PIANO URBANISTICO ATTUATIVO EX OPIFICIO TIBERGHIESE TIPOLOGIA PIANO ATTUATIVO n° RA28

04.04 VALUTAZIONE PREVISIONALE CLIMA
ACUSTICO

Integrazioni relative all'adozione del nuovo PCCA

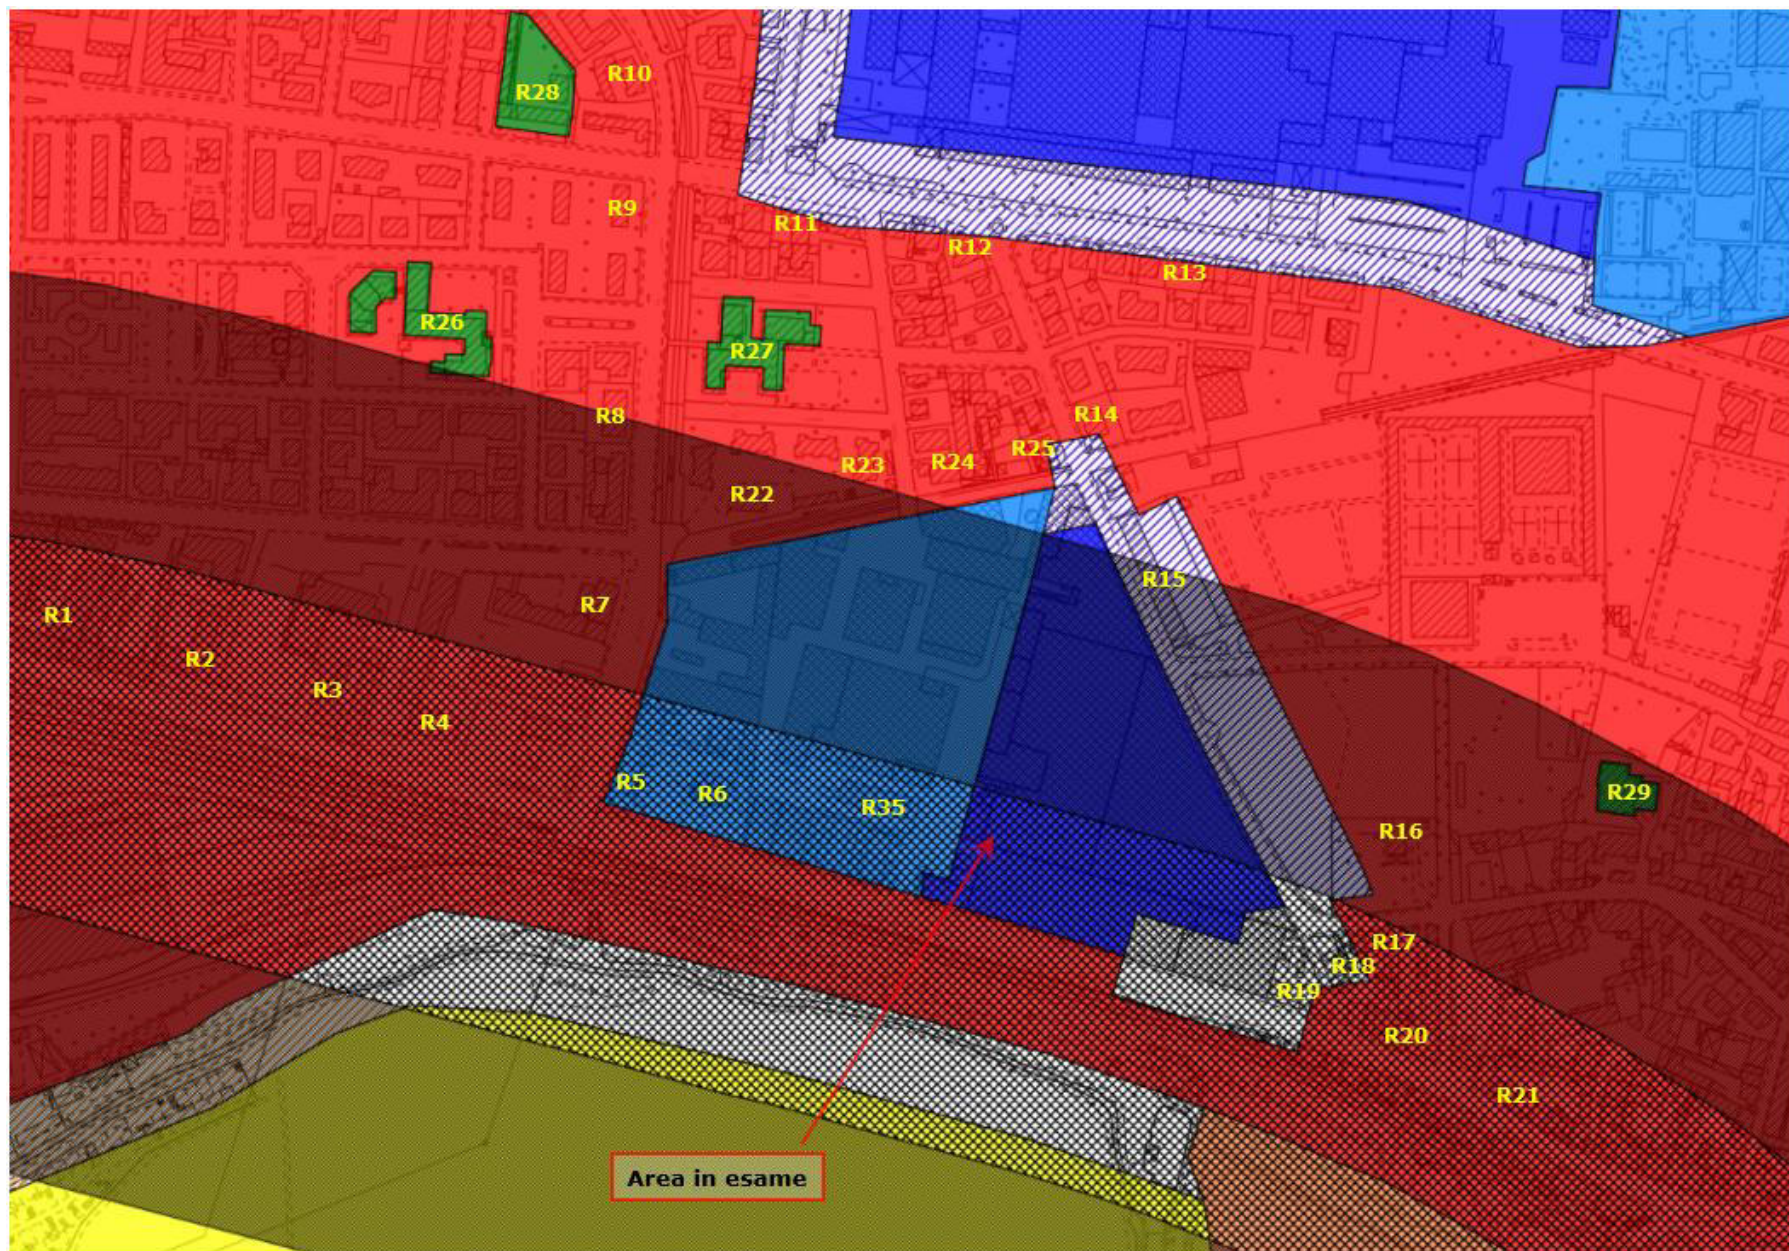
Si chiede la verifica e dichiarazione da parte del professionista estensore dell'elaborato “Valutazione previsionale di impatto acustico” del 30/10/2024, agli atti del PUA, in merito al non contrasto con i contenuti e prescrizioni del PCCA sopracitato.

Si riporta quanto indicato al cap. 1 (introduzione) delle relazioni già presentate:

Si evidenzia che l'area in esame risulta attualmente classificata dal vigente piano di zonizzazione acustica comunale in classe VI (area esclusivamente industriale). Vista la futura destinazione d'uso dell'area in esame ed in seguito alla presente analisi, è prevedibile da parte dell'amministrazione comunale e degli uffici preposti un adeguamento del piano di zonizzazione acustica. Dall'analisi del territorio circostante e sulla base della destinazione d'uso dell'area in esame si ipotizza per l'area in esame il passaggio da classe VI (esclusivamente industriale) ad una classe IV (zona di intensa attività umana). Tutte le valutazioni effettuate nella presente relazione verranno quindi riferite alla classe IV ipotizzata.
